Controlebezoek - Periodiek [Hfst 6.5]

Niet conform

Verslagnummer: 28/05092024/37860/1/1

Inspectie adres: August Sniedersstraat 41,
 2060 Antwerpen (België)
 De fundering dateert van: Voor 1 oktober 1981
 Type: Controlebezoek - Periodiek [Hfst 6.5]

Elektrisch bord

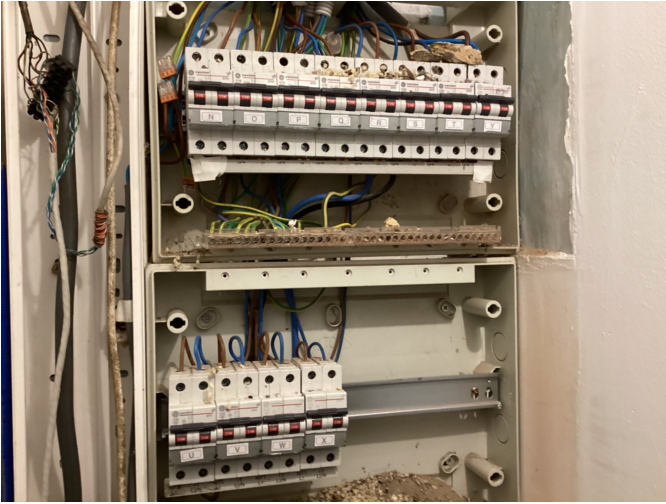
- De isolatieweerstand van de installatie is onvoldoende. - oAfd 6.4.5.1
- Extra opmerking: Laatste automaat van 16A op de bovenste rij van de hoofdkast

- Er ontbreken afdekplaatjes in het elektrisch bord. - Afd 5.2.6; oAfd 4.2.2.3
- Aansluitingen en samenvoegingen, verbindingen of aftakkingen van kabels werden niet uitgevoerd in overeenstemming met de regels van de kunst. - oAfd 5.1.1.2; Afd 1.4.1; Afd 1.4.2; Afd 5.2.6
